Secretaria do Verde e do Meio Ambiente
Departamento de Áreas Verdes - DEPAVE
Divisão Técnica de Proteção e Avaliação Ambiental - DPAA

**Avaliação prévia sobre 2ª alternativa proposta para as
intervenções no viário para implantação do Hospital
Parelheiros-Vistoria 08/04/2014**

SOLUÇÃO MÍNIMA

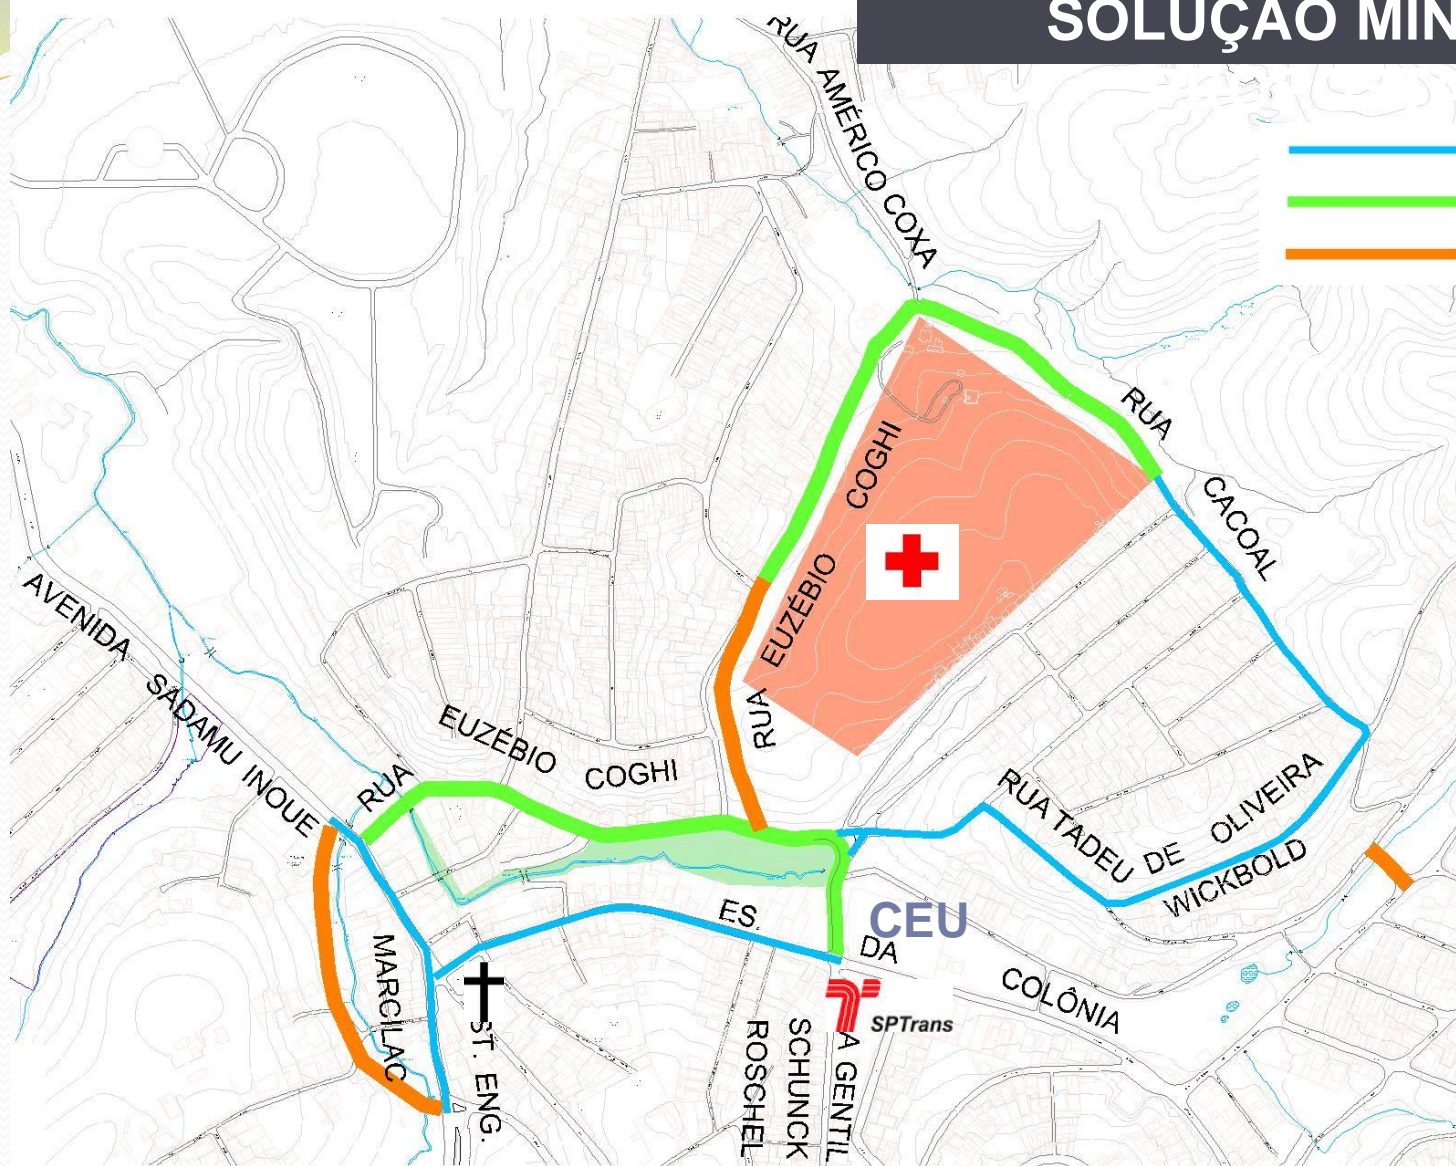
-  via a melhorar
-  via a alargar
-  via a construir

PERFIS DAS INTERVENÇÕES DA SOLUÇÃO MÍNIMA

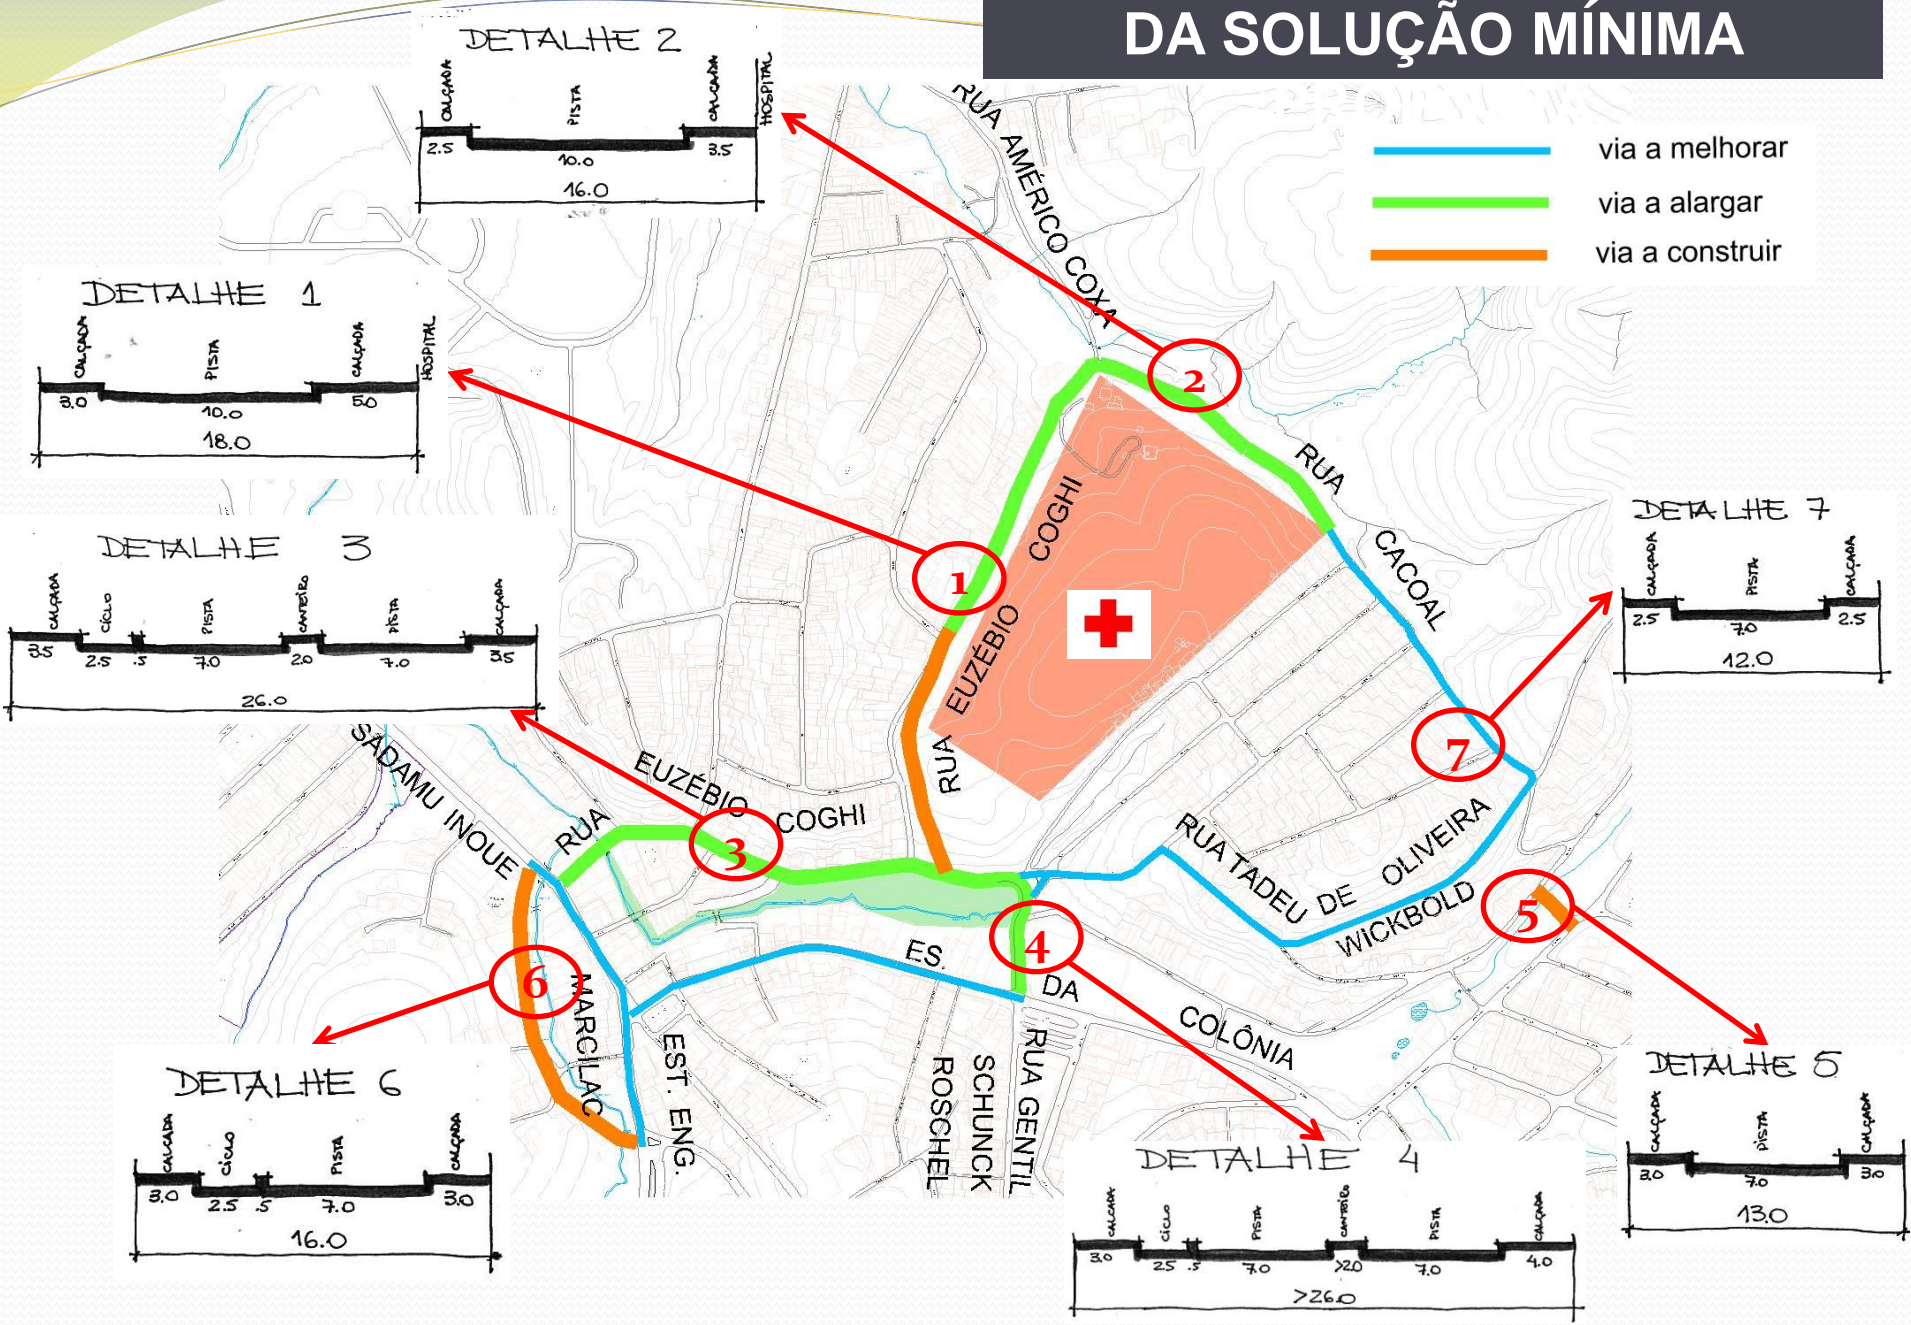
Detalhe 7 – Rua do Cacoal até Rua Wickbold

Neste trecho está previsto a construção de viário de 12m. Observar desapropriações a serem realizadas e APP que necessitará de intervenção.

Detalhe 2- Rua Cacoal

Nesta nova proposta de viário a alargar, haverá redução do viário para 16m, no qual não vemos óbices, tendo em vista a redução da intervenção na APP.

Detalhe a ser estudado da suposta nascente encontrada em área de Latitude 23.823318 e Longitude 46.724560.

Detalhe 5-Rua Wickbold

Neste trecho está previsto alargamento do viário, no qual não vemos óbices para execução da obra.

Salientamos que o trecho citado no slide como Rua Tadeu de Oliveira (fim da Rua Wickbold) trata-se da Rua São Sebastião da Barra com previsão de melhoramento viário, no qual não vemos óbices para a sua implantação.
